ПАСПОРТ ДОСТУПНОСТИ объекта социальной инфраструктуры ОСИ

1.2. Адрес объекта: 446450 Самарская область г.Похвистнево,ул.Малиновского,33 здание мастерских

АКТ ОБСЛЕДОВАНИЯ
объекта социальной инфраструктуры
К ПАСПОРТУ ДОСТУПНОСТИ ОСИ

АНКЕТА ОБСЛЕДОВАНИЯ № 4

18. визуальное средство

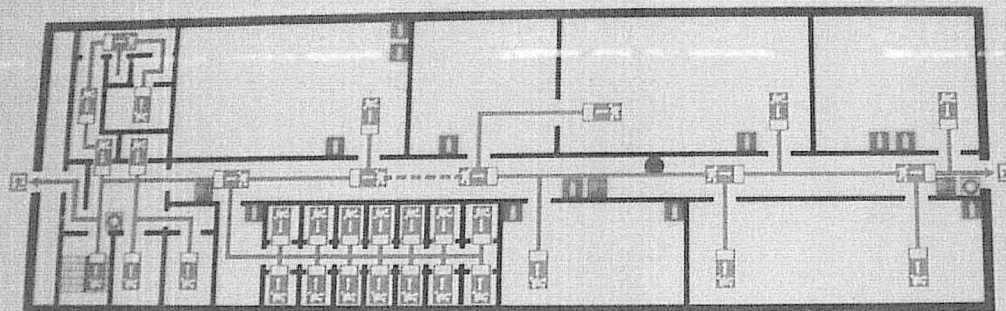
5.1	Визуальные средства	нет	нет	16-19	<ul style="list-style-type: none"> - отсутствует символы доступности (визуальная разметка) внутри здания и на прилегающей территории; - отсутствуют различные освещаемые указатели в виде символов и пиктограмм с использованием яркого цвета, контрастного по отношению к фоновой поверхности; - отсутствует комплексная система информации и сигнализации об опасности; - отсутствует информация на доступном понятном языке 	К,О,С, Г,У	<ul style="list-style-type: none"> - нанести символы доступности (визуальную разметку) в соответствии с требованиями СП 59.13330.2016 п. 6.5.1; - визуальная информация должна располагаться на контрастном фоне с размерами знаков, соответствующими расстоянию рассматривания, и располагаться на высоте не менее 1,5 м и не более 4,5 м от уровня пола СП 59.13330.2016 п.6.5.4; - оборудовать пиктограммами места обслуживания инвалидов со слуховым аппаратом; - нанести контрастную маркировку на края дверного полотна и дверные ручки всех дверей; - выделить краевые (верхние и нижние) ступени лестницы и края пандуса цветом 	Ремонт, ТСР, Орг.
